新竹縣政府工程查核代表照片表

工程名稱：坑子口支線大埔橋下游護岸災害復建工程

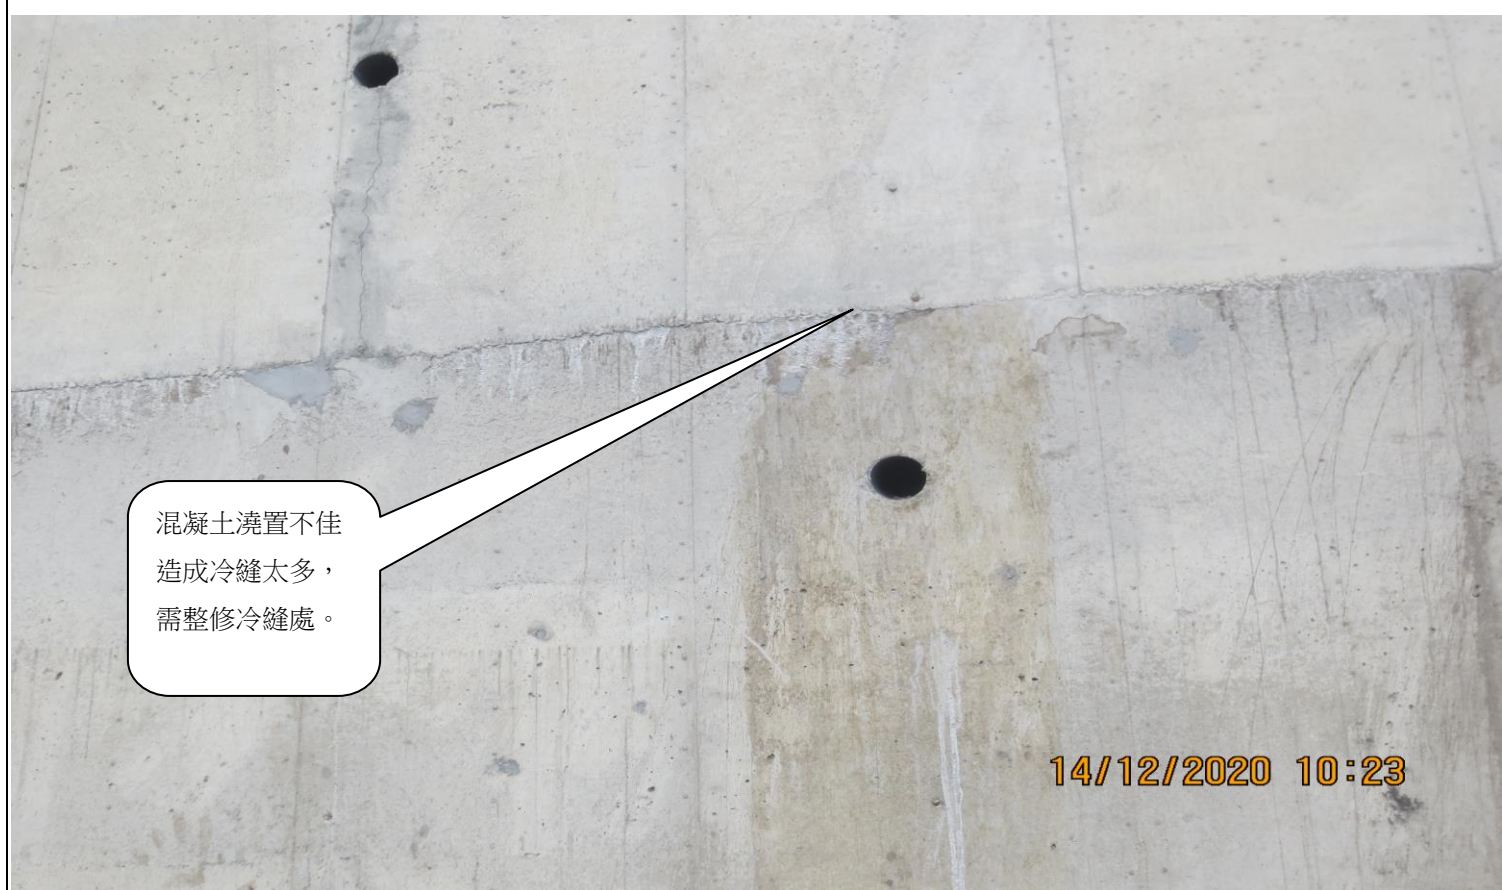
0K+110 護岸混凝土有少許蜂窩。

混凝土澆置不佳造成冷縫太多，需整修冷縫處。

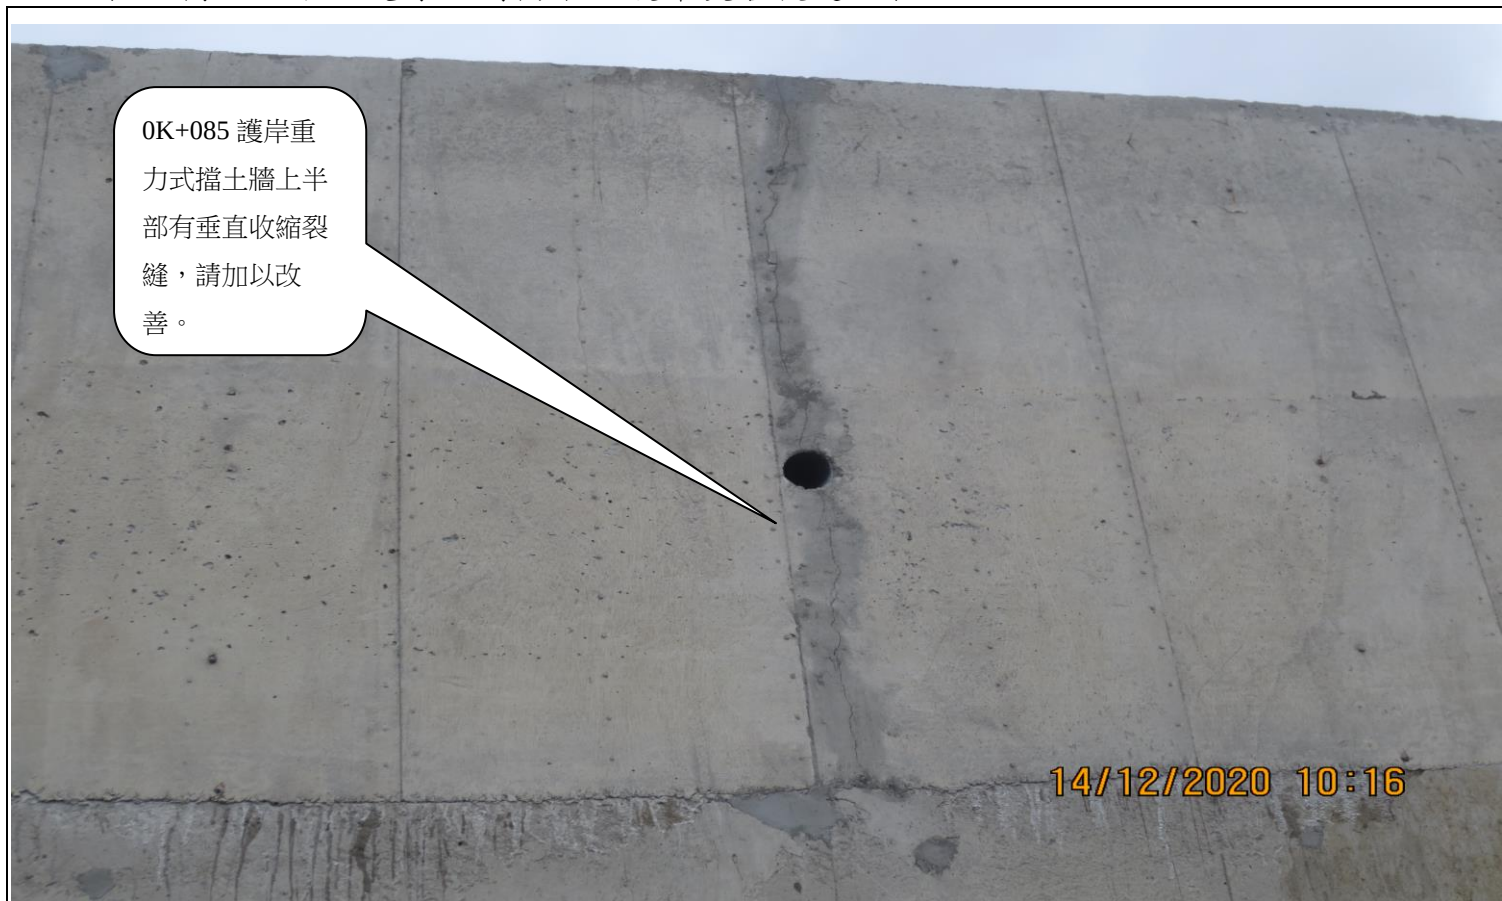
0K+085 護岸重力式擋土牆上半部有垂直收縮裂縫，請加以改善。

0K+085 護岸重力式擋土牆上半部有垂直收縮裂縫，請加以改善。

混凝土完成面有汙染現象，請全段檢查並清除。

混凝土完成面有汙染現象，請全段檢查並清除。
